Espeen pohjois- ja keskiosien yleiskaava

**Pääkohdat yleiskaavaehdotuksesta saaduista lausunnoista sekä vastineet niihin
2.6.2021**

ESPOON POHJOIS- JA KESKIOSIEN YLEISKAVAEHDOTUS

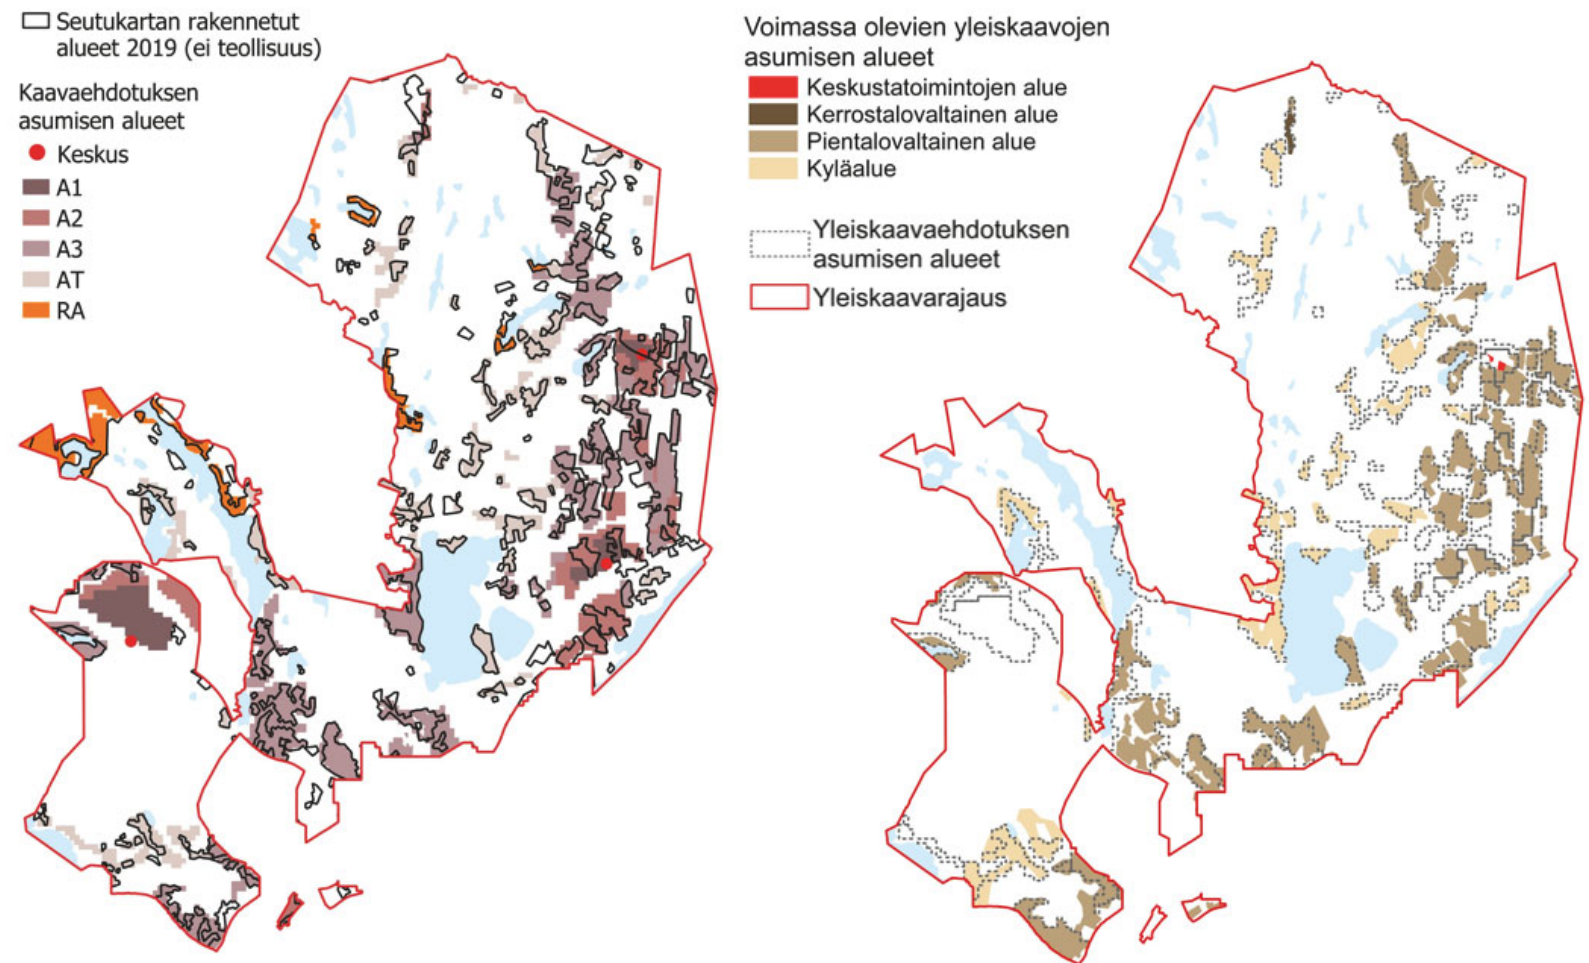
Alueella tulee turvata riittävät ja hyvin saavutettavat lähivirkistysalueet sekä laadukkaat virkistysyhteydet laajemmille viheralueille. Pääkäyttötarkoituksen ohella alueet sisältävät lisäksi, mikäli siitä ei aiheudu haittaa alueen pääasialliselle käyttötarkoitukselle, virkistykseen, liikenteeseen, yhdyskuntatekniseen huoltoon, asumiseen sekä palveluihin liittyviä aluevarauksia.

Yleiskaavan asumisen alueet sisältävät alueiden sisäiset virkistysalueet, ja arviolta vain noin 60% pinta-alasta on varsinaista asumisen kortteli- tai tonttiaata.

Rakennettavuus,
Hista

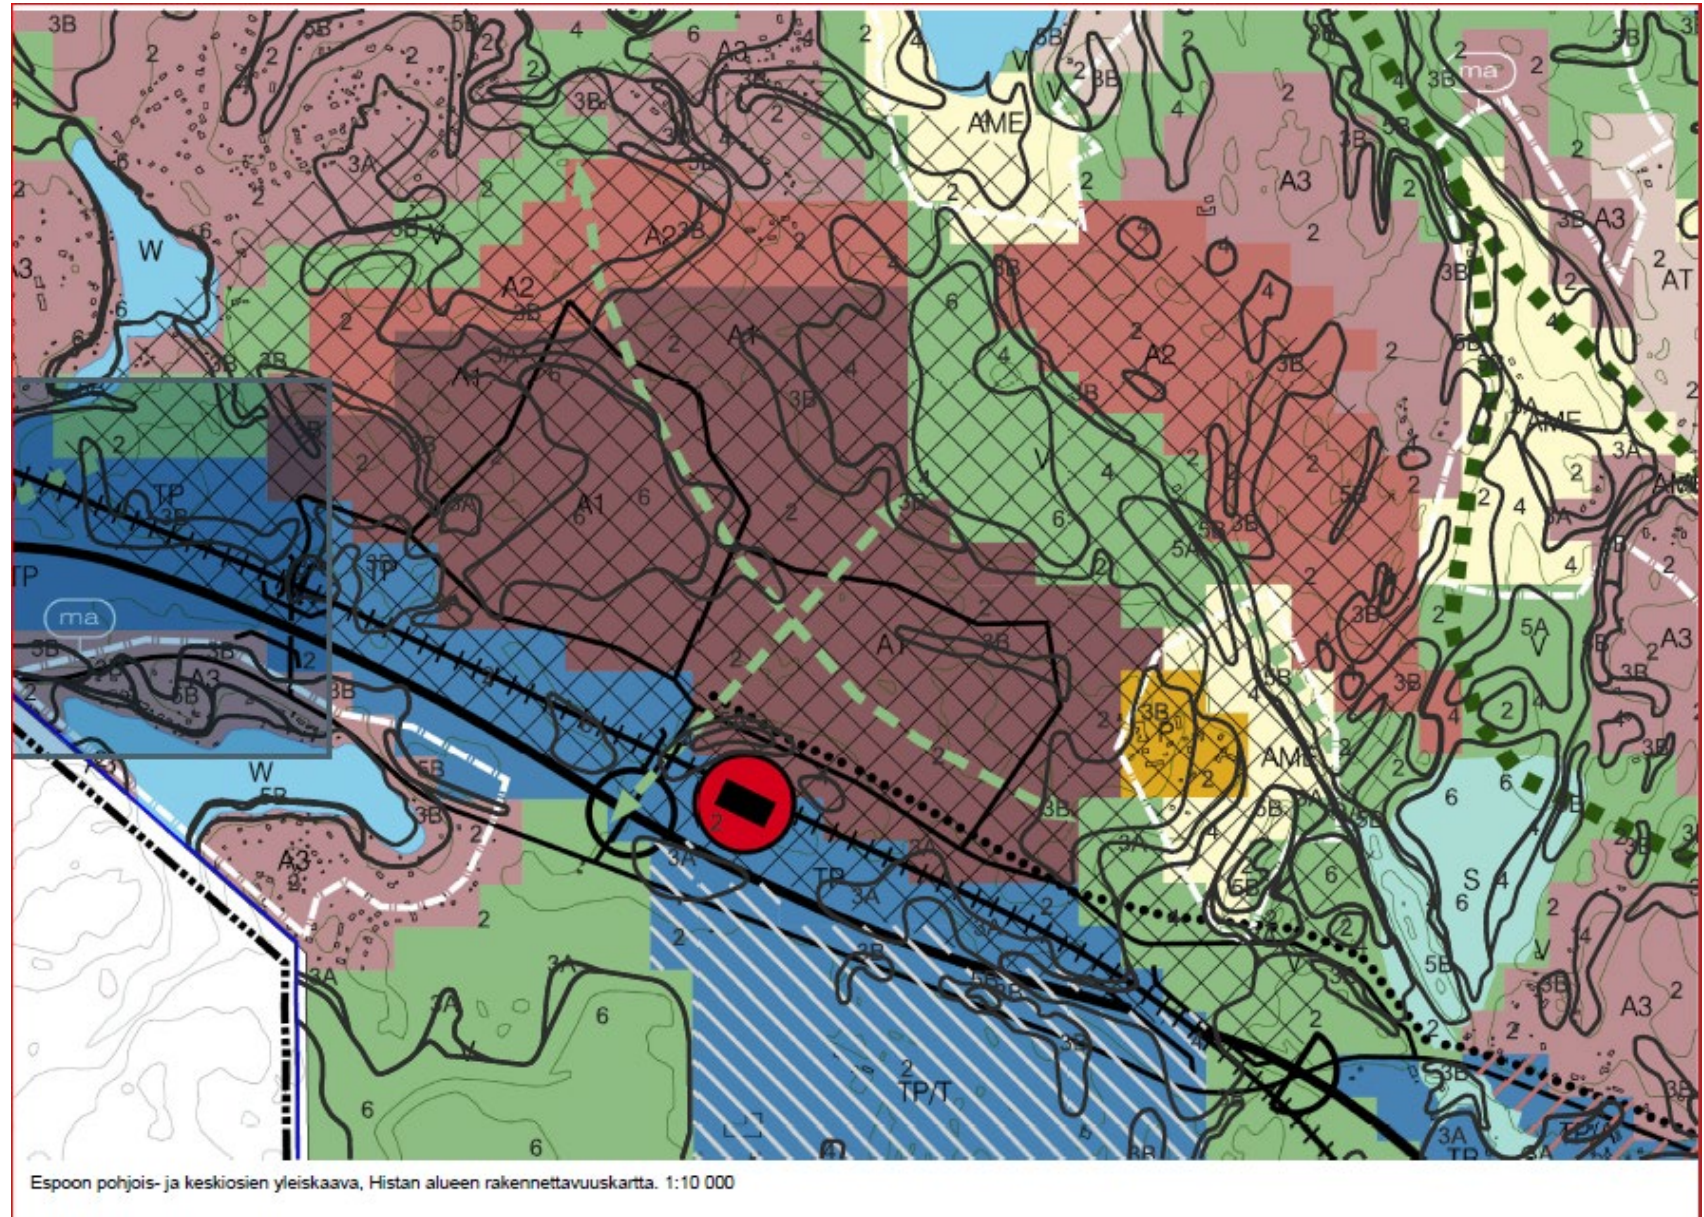
Lausunnon pääkohdat	Vastine
<p>Rakennettavuus. Merkittävä alue, jossa esitetään rakentamista rakennettavuusluokka 6 alueella on Histassa, jossa asuntovaltainen alue A1 on länsiosiltaan Kiimassuolla paksun turvesuon kohdalla. Vastaavasti ko. kohdasta itään Ruotinsuon kohdalla esitetty rakentaminen kiertää Ruotinsuon. Histan alueesta on esitetty liitteenä tarkempi osayleiskaavakarttaote, jonka yhteydessä on rakennettavuusluokitus. Kiimassuon osalta on myöhemmällä asemakaavoituksella haasteellista sijoittaa rakentamista ja yleisiä alueita paremman rakennettavuusluokan alueille. Turvetta ei voi jättää edes stabiloituna mm. hajuhaittojen johdosta asuinrakennusten alle, jolloin turve joudutaan kaivamaan pois ja tilalle tuomaan rakennusten paalutuksen mahdollistamaa kaupallista maainesta, yleensä hienoläpimittaista mursketta.</p>	<p>Merkitään tiedoksi. Histan alueella on tarve jatkosuunnittelussa tarkastella alueen maankäyttöratkaisua kokonaisuutena ottaen huomioon muun muassa Kiimassuon rakennettavuus. Selostusta (kappale 3.6.7 Rakennettavuus ja maaperän pilaantuneisuus) täydennetään tältä osin.</p>

Liite 1. Pohjois- ja keskiosien yleiskaava. Kartta Espoon kaupunginmuseon muutosehdotuksista.

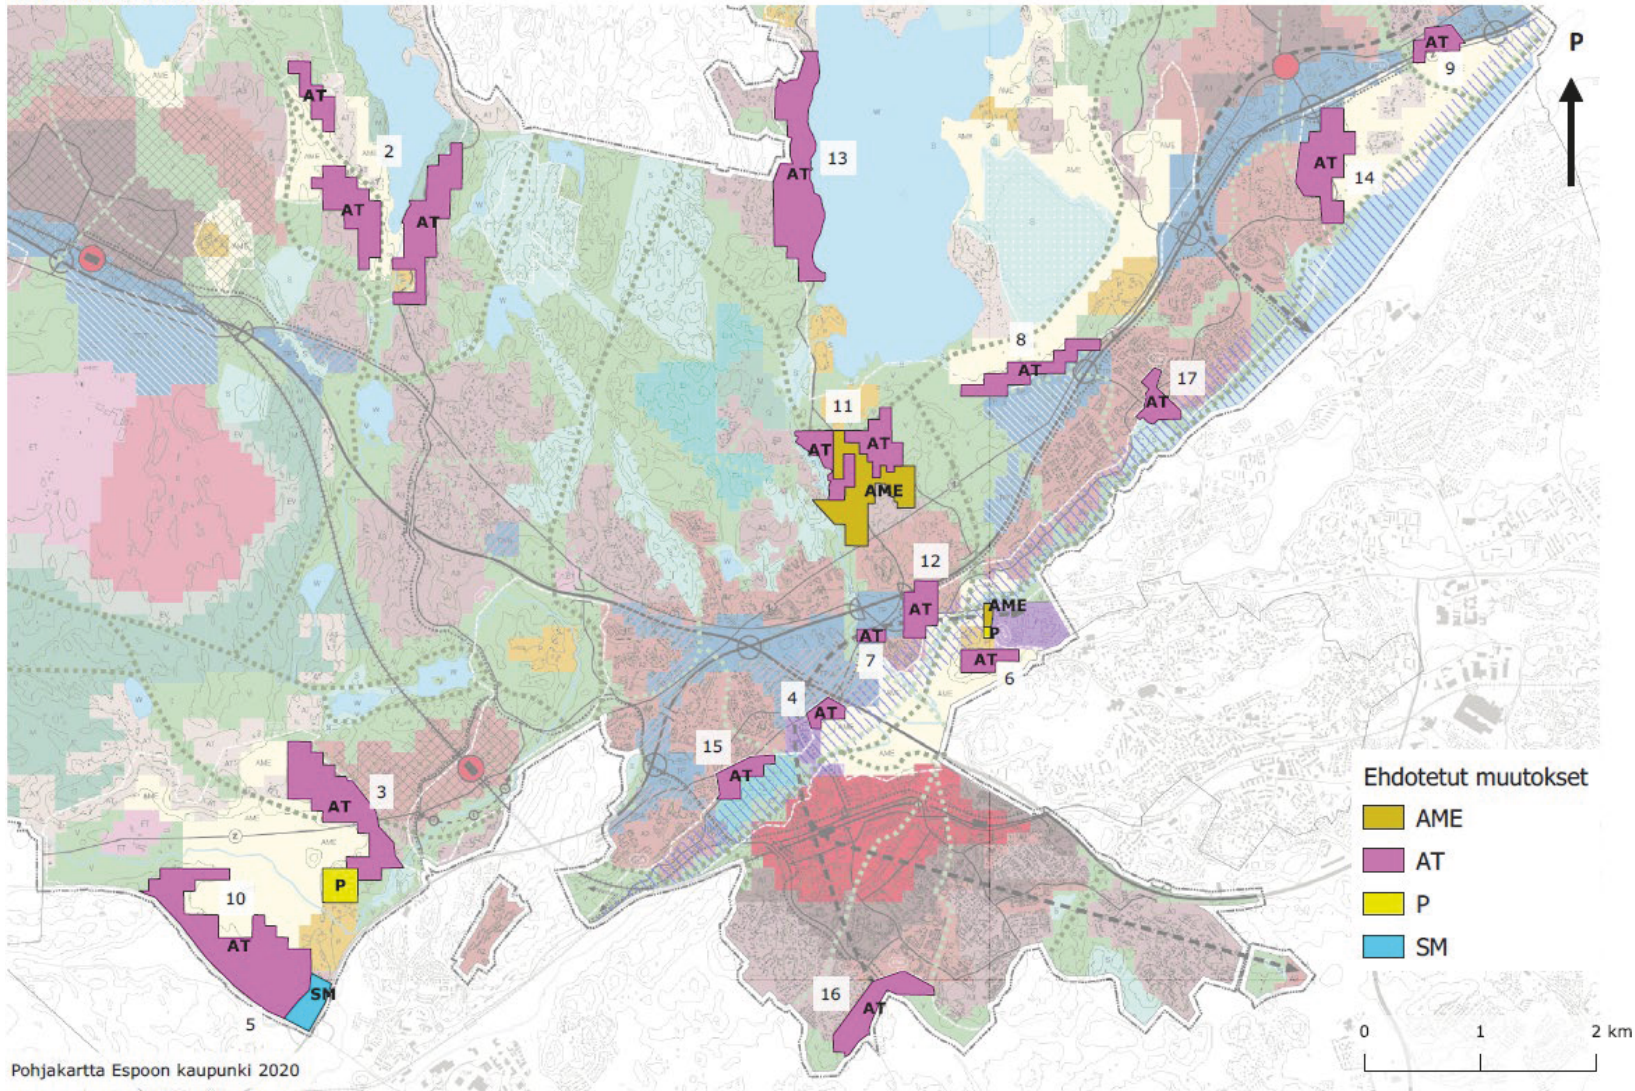
Lausunnon pääkohdatt	Vastine 2/2
<p>Kaupunginmuseon liitteet, 17 muutosehdotusta: Liite 1 kartta muutosehdotuksia Liite 2 lista muutosehdotuksista AT-, AME- ja P-alueet Kaupunginmuseo pitää kaavaehdotuksessa esitettyjä AT-, AME- ja P-alueita perusteluina, mutta esittää niiden lisäksi AT-, AME- ja P-alueiksi seuraavia kohteita. (17 kpl)</p>	<p>Kaavaratkaisussa on lähtökohtaisesti pyritty ottamaan huomioon olemassa olevat asumisen alueet ja tukemaan niiden kehittymistä alueiden ominaispiirteet ja arvot huomioiden.</p> <p>Lausunnon huomioiden perusteella kaava-aineistoa täydennetään yksityiskohtaisemmaksi kulttuuriympäristön pienialaisten arvokohteiden osalta. Kaavaselostusta täydennetään muinaisjäännösalueiden, keskiaikaisten kylämäkien ja yleiskaavatasoisen selvityksen arvoalueiden osalta.</p> <ul style="list-style-type: none">- Kaavaselostukseen listataan sellaiset A3-alueet, joita tulee kehittää asemakaavoituksessa erityisesti alueen historiallisen luonteen lähtökohdista ja alueiden kehittämisen tavoitteena tulee olla vanhaan kylämaisemaan sopiva täydentäminen.- Kaavaselostukseen lisätään maininta, että pääkäyttötarkoituseräalueelle sijoittuu pääkäyttötarkoituksen lisäksi myös kulttuuriympäristön arvokohteita.- Lausunnossa esiin nostetuista kohteista suurin osa on keskiaikaisia kylämäkiä. Niiden huomioimisen varmistamiseksi jatkosuunnittelussa on kylämäet, sekä muut tunnetut kiinteät muinaisjäännökset, lisätty kulttuuriympäristöt 2050 – liitekartalle aluemerkinnoin ja selostukseen on täydennetty kartta ja lista keskiaikaisista kylämäistä kaava-alueella. Muinaisjäännökset on kokonaisuudessaan listattu luonnosvaiheen kulttuuriympäristöä koskevaan raporttiin.- Kulttuuriympäristöä koskevan yleismääräyksen kehittämissuosituksiin lisätään: Jatkosuunnittelussa tulee tarkistaa muinaisjäännösrekisterin ja muiden kulttuuriperintöaineistojen ajantasainen tieto.
